**OSSERVAZIONI A VALERE ANCHE QUALE PARERE
CON ESPRESSO RIFERIMENTO ANCHE ALLE "INTEGRAZIONI DOCUMENTALI
RELAZIONE DI RISPOSTA ALLE OSSERVAZIONI ALLA DOCUMENTAZIONE
PROGETTUALE DOC. MASE – 2024 -0022139 – 22102 EO DE GN R 09 0010 B, 2024 -
0022139 – 22102 EO DE GN R 09 0011 " NONCHÉ IN RELAZIONE ALLA PRESA IN
CARICO E RISPOSTA ALLE INTEGRAZIONI RICHIESTE DALLE REGIONI (IN PRIMIS
LA REGIONE PIEMONTE RELAZIONE DI RISPOSTA ALLE OSSERVAZIONI ALLA
DOCUMENTAZIONE PROGETTUALE 22102 EO DE GN R 09 0018 B - D.G.R. N. 1C-
81CC/2024/XI DEL 12/02/2024, RISULTANTE DELLA SEDUTA N. 430 AVENTE COME
OGGETTO IL "PARERE EX ART. 23 DEL D.LGS. 152/200C E S.M.I. NELL'AMBITO DELLA
VALUTAZIONE DI IMPATTO AMBIENTALE DI COMPETENZA STATALE RELATIVA AL
PROGETTO DI REALIZZAZIONE DI UN IMPIANTO EOLICO DI POTENZA PARI A 43,4 MW
PRESENTATO DA WINDTEK SRL NEI COMUNI DI CAIRO MONTENOTTE, CENGIO (SV)
E SALICETO (CN). PARTE PIEMONTESE. [ID: 10C8C]".)**

- Osservazioni in merito alla documentazione di "integrazione sulla produttività del
progetto - studio ventosità "

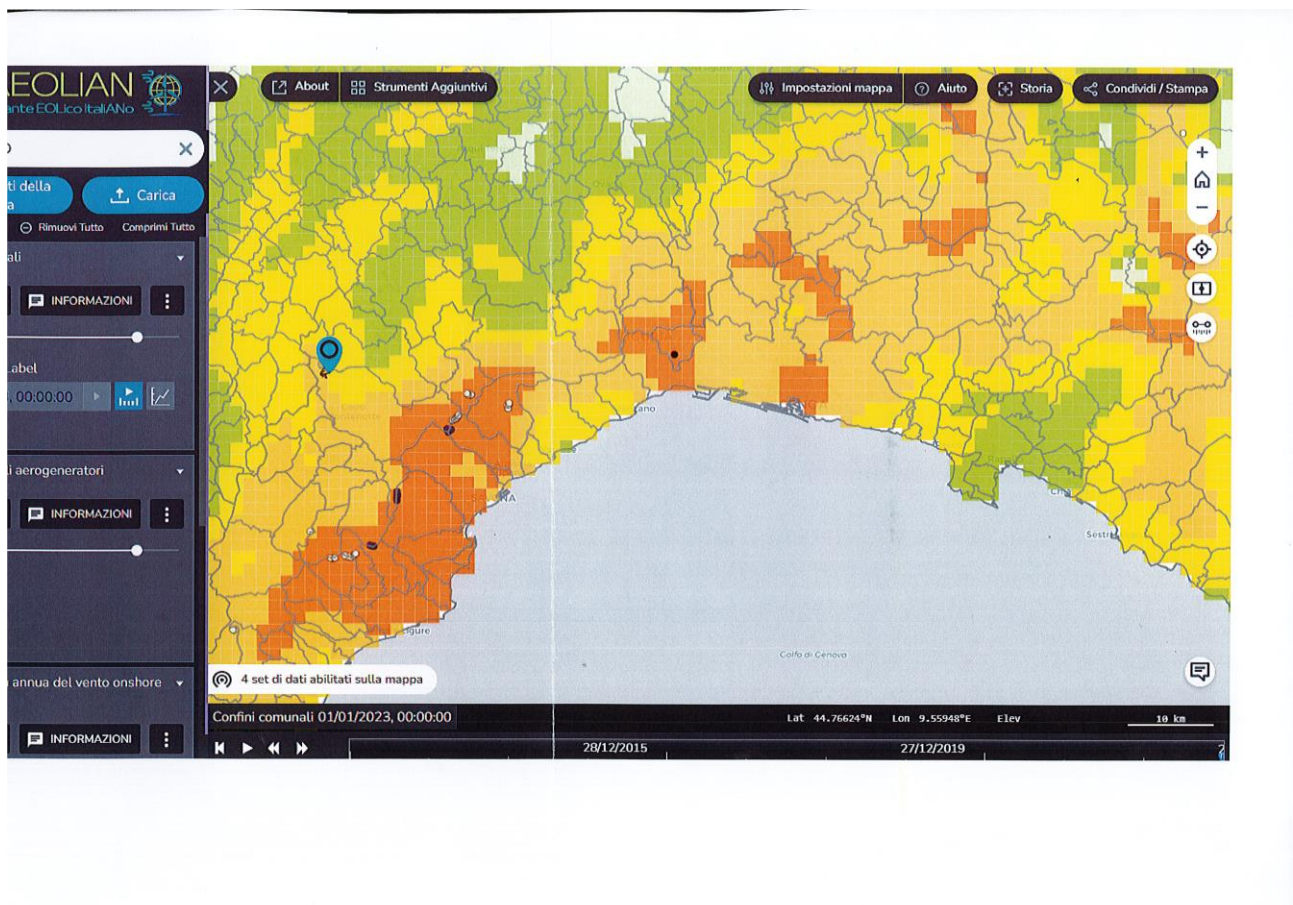
In primo luogo è innegabile che il **criterio** principe per individuare l'idoneità di un sito sia la presenza di energia eolica. A questo proposito ricordiamo che da 'ATLANTE EOLICO ITALIANO la collocazione del parco eolico risulta in una zona con ventosità segnata in arancione pallido (come noto quelle a maggior v Si riportata di seguito scannerizzazione di figura estratta da Tecnogaia con collocazione degli AG (cfr. Tecnogaia pg.44 dell'elab.239 del Proponente) .

Per un più esaustivo raffronto della zona che occupa con zone anche limitrofe (verso la costa) aventi una ventosità più alta, e per sottolineare come gli impianti esistenti si trovino tutti in zone con ventosità che risulta (dall'Atlante Eolico cit.) più elevata si riporta l'estratto che segue ripreso da Atlante Eolico italiano

aggiungere la seguente didascalia: estratto dall'Atlante eolico italiano con la zona Cairo parte provincia Savona da cui emerge come la zona di riferimento indicata approssimativamente con una il colore blu, non si trovi in area con caratteristiche di ventosità elevata secondo Atlante eolico

Risulta quindi sconfessata, e non superata dalle integrazioni successive, l'affermazione che avevamo trovato a pag. 43 dello *Studio di impatto ambientale* (rif. Elab. 239), laddove si legge "...Già da una prima analisi dei dati disponibili sull' **ATLANTE EOLICO ITALIANO** è possibile notare come l'area rientri nell'intervallo tipico di ventosità delle centrali eoliche italiane. riportiamo di seguito un estratto dell'Atlante eolico citato così da poter verificare *ictu oculi* come nelle aree aventi caratteristiche anemometriche simili **NON** risultino centrali eoliche.

Approssimativamente
Montecerchio

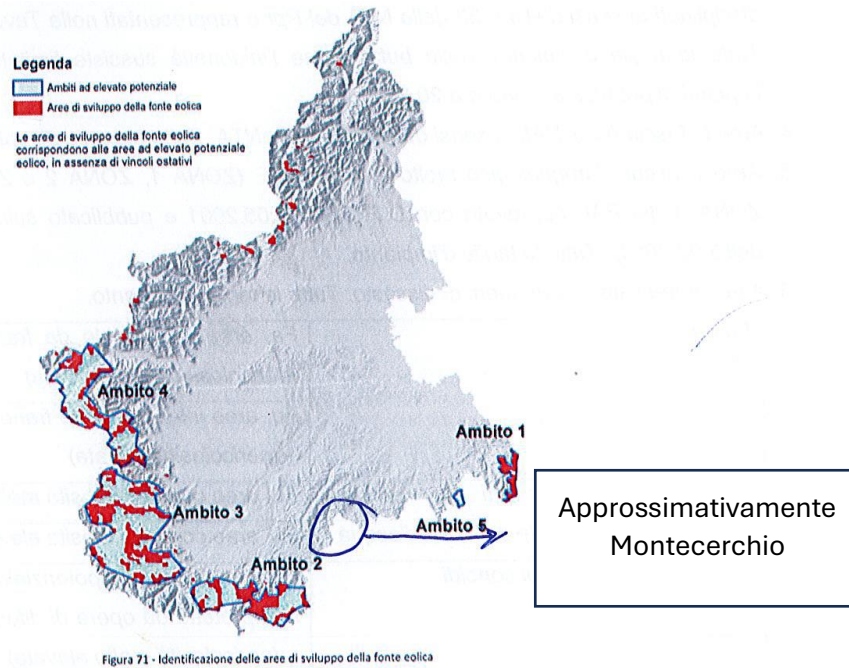
Ebbene la zona ove il proponente vorrebbe collocare l'impianto non risulta ricompresa (e nemmeno prossima) alle zone ad alto potenziale eolico anzi a dire il vero risulta in una zona di assoluto grigio cromatico significativo dell'assenza di interesse eolico.

Dal combinato disposto della lettura dell'ATLANTE EOLICO presentato sopra e della rappresentazione contenuta nel PEAR Piemonte, si evidenziano dati obiettivi da cui emerge il difetto del criterio principe ovvero la ventosità del sito

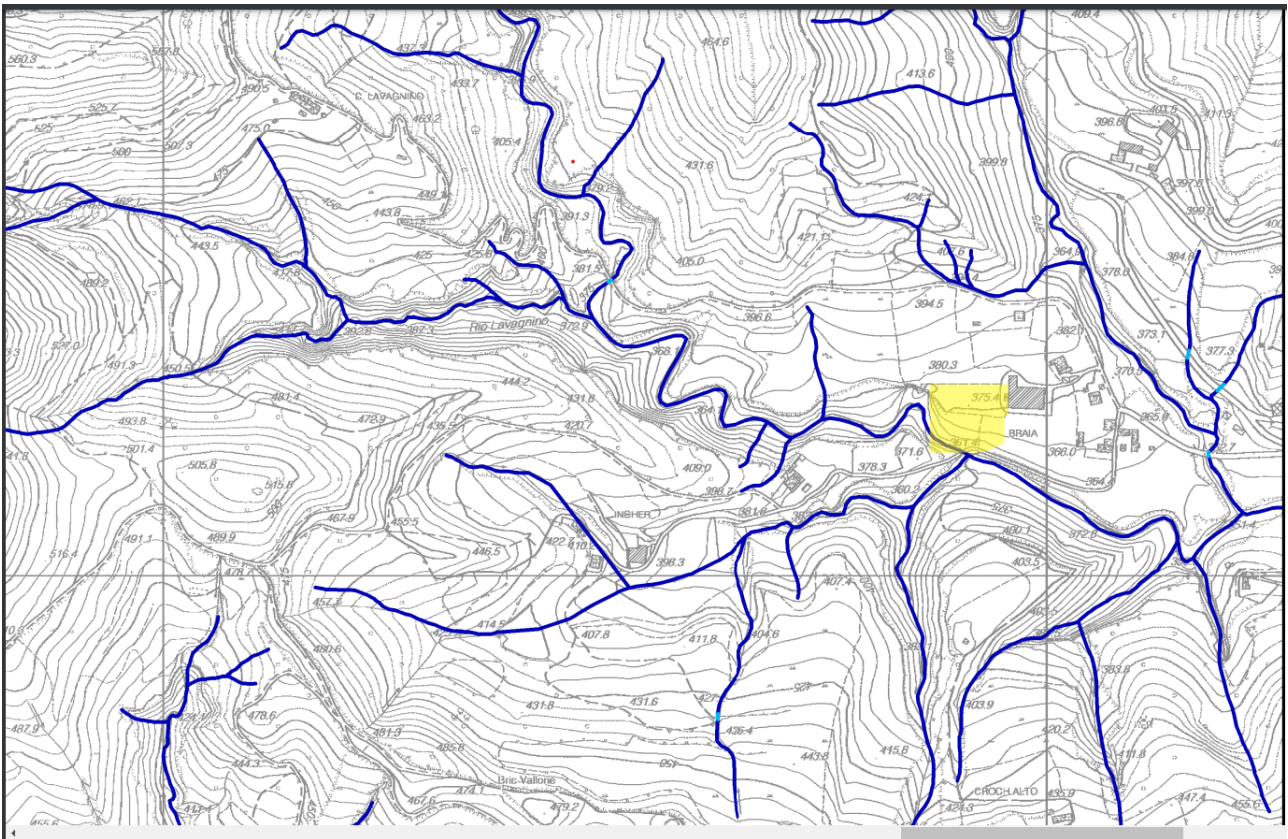
Il proponente con riferimento al tratto in questione a margine del dirupo e prospiciente la frana (rischio 3 Ispra) si limita a prevedere, in maniera generica, un allargamento testualmente *ALLARGAMENTO STRADA ESISTENTE ALLARGAMENTI STRADALI E SEZIONI* cfr. *elaborato 22102 EO DE CI D 04 0015 REV B aprile 2024*, ove nella raffigurazione che troviamo nella parte sinistra di detto elaborato viene rappresentato - con un linea rossa a latere del tracciato esistente - l'ipotetico allargamento per arrivare alle metrature indicate. Cfr. tratto 2)

Il proponente di conseguenza nel proprio generico elaborato prevede un allargamento della strada esistente nelmacro tratto 14 (cfr. elaborato 72) e nel tratto 2 (cfr. elaborato 22102 EO DE CI D 04 0015 REV B aprile 2024), prevedendo che tale allargamento vada ad interessare direttamente la parte prospiciente il dirupo, anzi dall'istruttoria conducibile in loco si sarebbe potuto appurare come il previsto allargamento andrebbe proprio sul dirupo. Ne deriverebbe quindi previsto un allargamento della strada laddove il sedime a margine della strada non risulta esistente.

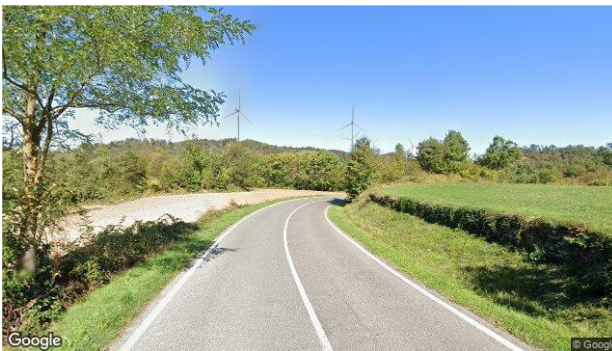
La mancanza di alternative sul lay out proposto può essere letta in combinato disposto con le conclusioni dello studio anemologico (cfr. *Inoltre si consiglia di approfondire la qualificazione anemometrica ad adeguate altezze dal suolo, tramite misure con tecnologie di Remote Sensing in altri punti dell'impianto, seppur di breve durata, oltre ad una integrazione dello studio (asseverazione bancabile) che comprenda, tra le altre cose, in particolare una analisi specifica delle variabili, la quale con le informazioni disponibili, definisce le incertezze dei processi e delle metodologie applicate, al fine di determinare il valore di produzione atteso dell'impianto con data probabilità (P 75% P 90%) solitamente richiesto per il finanziamento),*

da cui risulta come non siano state fatte indagini su parti dell'impianto diverse dalla piazzola ove si andrebbe a trovare l'AG 4

Figura 1: Immagine di come si dovrebbe presentare una reale misura acustica

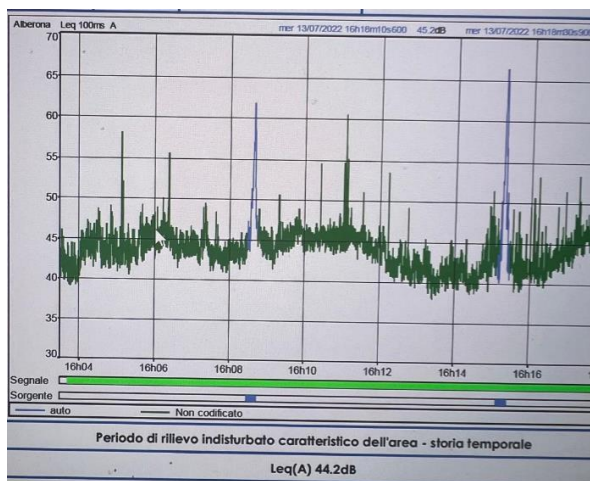
- 1- I valori indicati nelle schede di rilevazione inquinamento acustico tipo 4, risultano riportare per i recettori dal 22 al 35 un **rilevamento fatto in data successiva rispetto alla prima emissione della relazione** e specificatamente dalle rilevazioni riportate in tabella da pag. 24 a pag.38 del documento in oggetto.
- 2- **Non sono presenti grafici delle registrazioni che diano evidenza** della data, delle emissioni sonore legate al tempo, come invece è consuetudine fare (si veda il seguente esempio estratto da analoga relazione):

Figura 3: Curve di livello per Aerogeneratore 7. Differenza di altezza rispetto ai prati sottostanti equivalente ad 80 m.

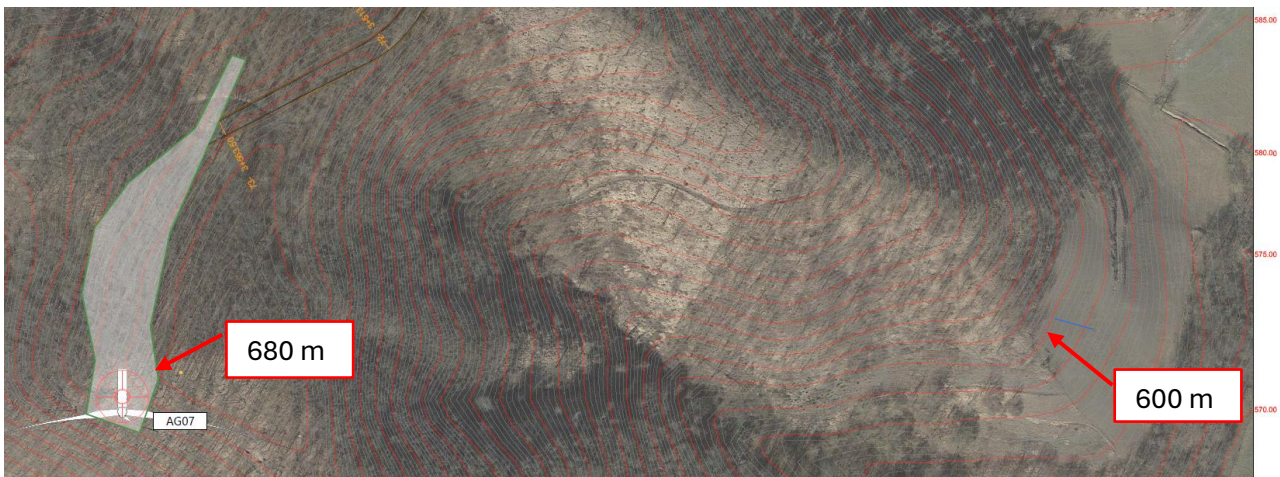
Dalle curve di livello riportate nel documento **22102_EO_DE_CI_D_08_0024_B_Planimetria_curve_livello_turb_6-7_sdp-signed** si evince facilmente mediante differenza tra le curve di livello e l’altezza della collina rispetto ai prati sottostanti, che l’aerogeneratore AG7 è di **80 m**.

Figura 4: Comparazione della misura rilevata tra le curve di livello, ovvero 80 m e la rappresentazione grafica proposta di Windtek. Le pale al rotore in realtà misurano 125 m e non 80 m come sembrerebbe nella rappresentazione grafica.

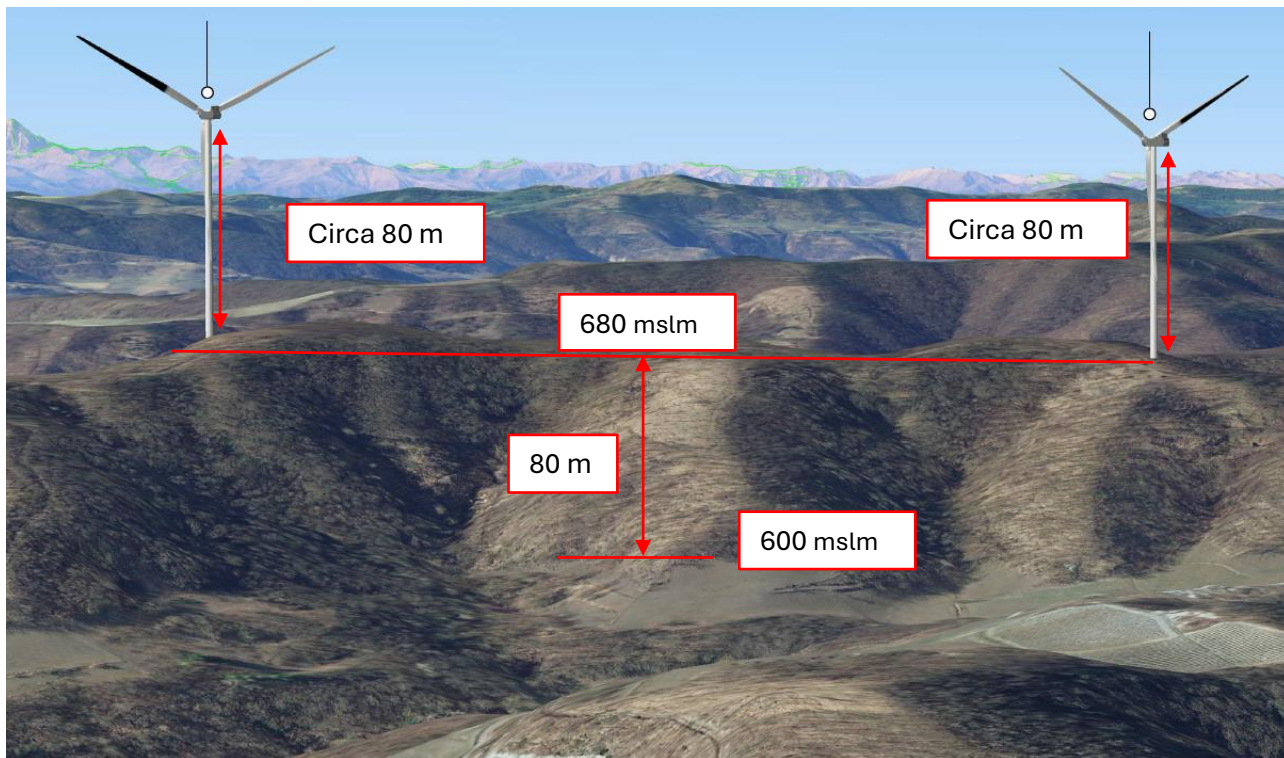
Riportando la misura rilevata nel documento **22102_EO_DE_GN_D_03_0012_A_Analisi_di_impatto_visivo-signed** si evince che l’altezza dell’aerogeneratore non risulti assolutamente proporzionale alla misura rilevata dalle curve di livello e quindi **l’elaborato prodotto da Windtek non risulta rappresentativo**.

Come si può notare, gli aerogeneratori sono stati rappresentati con una altezza che corrisponderebbe ad 80 m all'asse della girante, **quando invece l'altezza reale al rotore della pala è di 125 m**, come si evince dalla scheda tecnica della macchina Vestas V162.

Figura 7: Misura della distanza dell' AG7 dal punto 3 di scatto.

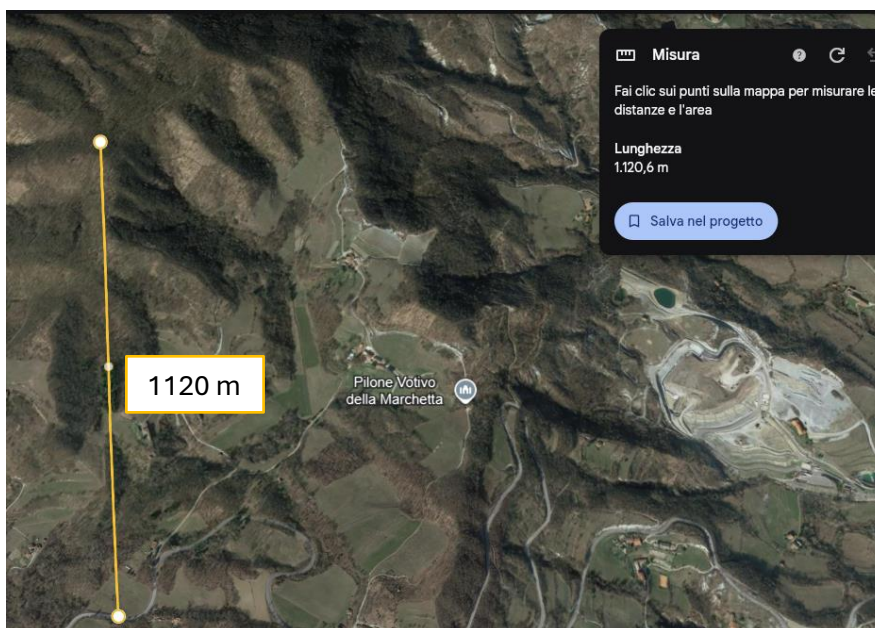
La distanza di questo oggetto dal punto di scatto è di 1120 m, mentre la differenza di altezza della collina mediante l'ausilio ancora una volta delle curve di livello può essere stimata in 100 m.

Figura 8: Indicazione dell'altezza della collina rilevata dalle curve di livello. Come si può notare 100 m non corrispondono assolutamente con la prospettiva che è stata proposta nel documento di Windtek.

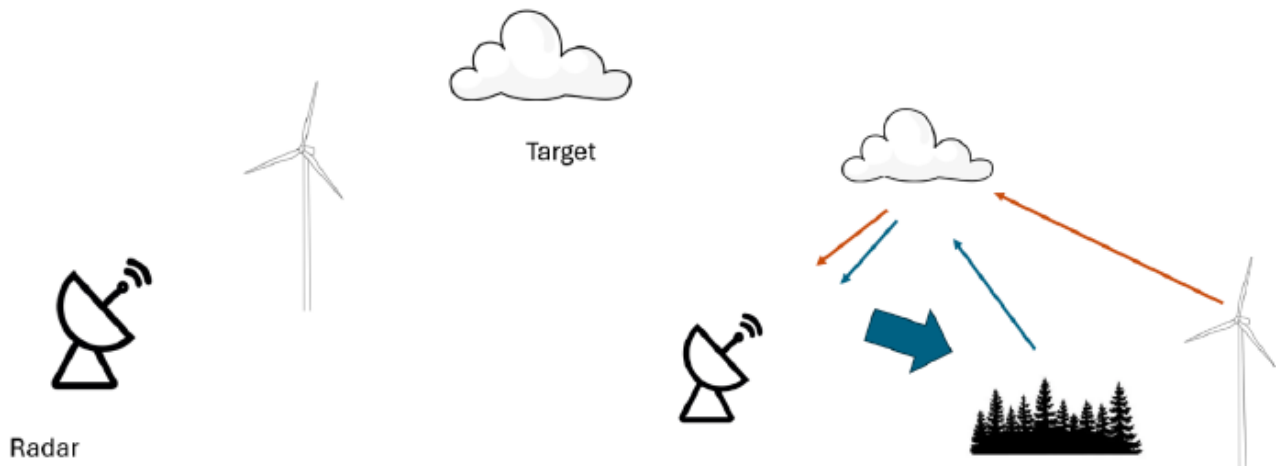
Si evidenzia inoltre che **il caso peggiore**, ovvero che il parco eolico si trovi in linea di vista tra Radar e target **non sia da escludere**, in quanto il Radar più vicino e collocato sul Monte Sette Pani (SV), dista dal parco eolico solamente **18 km**, ed è perfettamente allineato con la traiettoria di arrivo delle perturbazioni.

Figura 17: Frapposizione del Parco Eolico Monte Cerchio con i due Radar gestiti da Arpa Piemonte.

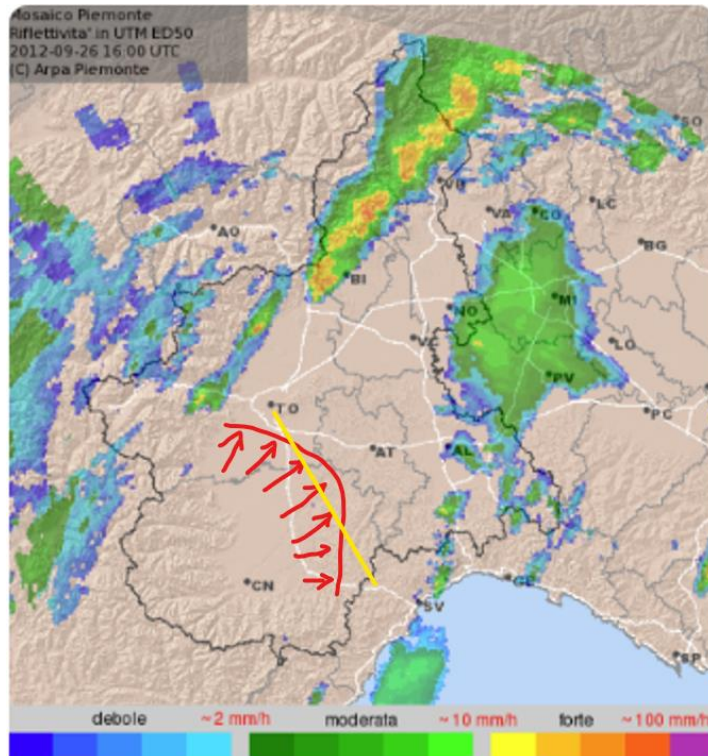
Il parco Eolico Monte Cerchio, come illustrato nella seguente immagine, si **frappone tra i due Radar gestiti da Arpa Piemonte**, in quello che è un noto corridoio delle perturbazioni provenienti dal nord-ovest della penisola. Questo per sottolineare che il disturbo generato ai Radar dall'installazione del parco eolico porterà a falsi eco e quindi a disturbare l'analisi dei dati per la correttezza delle previsioni meteorologiche.
